Acuerdo 1075 Por el cual se aprueba la actualización de los límites de generación y absorción de potencia reactiva de las unidades 1 y 2 de la planta de generación Quimbo y las respectivas curvas de carga

Acuerdo Número:	Fecha de expedición:	Fecha de entrada en vigencia:
N° 1075	12 Julio 2018	17 Julio 2018

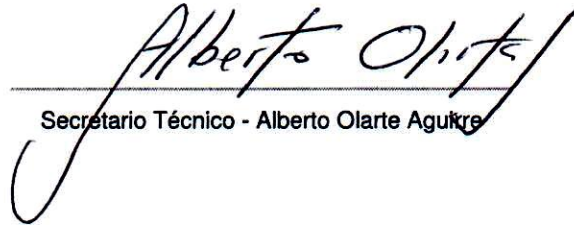
Aprobar la declaración de una nueva curva operativa de carga de las unidades 1 y 2 de la planta de generación Quimbo, en las que se define la capacidad para entrega y absorción de potencia reactiva de las unidades en función de la potencia activa generada así:

Unidad	Parámetro a modificar	Valor anterior	Valor nuevo
	Cap abs reactivos Mvar en 52 MW	-98	-173
	Cap abs reactivos Mvar en 125 MW	-98	-159
	Cap abs reactivos Mvar en 163 MW	-98	-124

Cap abs reactivos Mvar en 198 MW*	-91*	-91*
Cap gen reactivos Mvar en 52 MW	98	143
Cap gen reactivos Mvar en 125 MW	98	135
Cap gen reactivos Mvar en 163 MW	98	123
Cap gen reactivos Mvar en 198 MW*	107*	107*
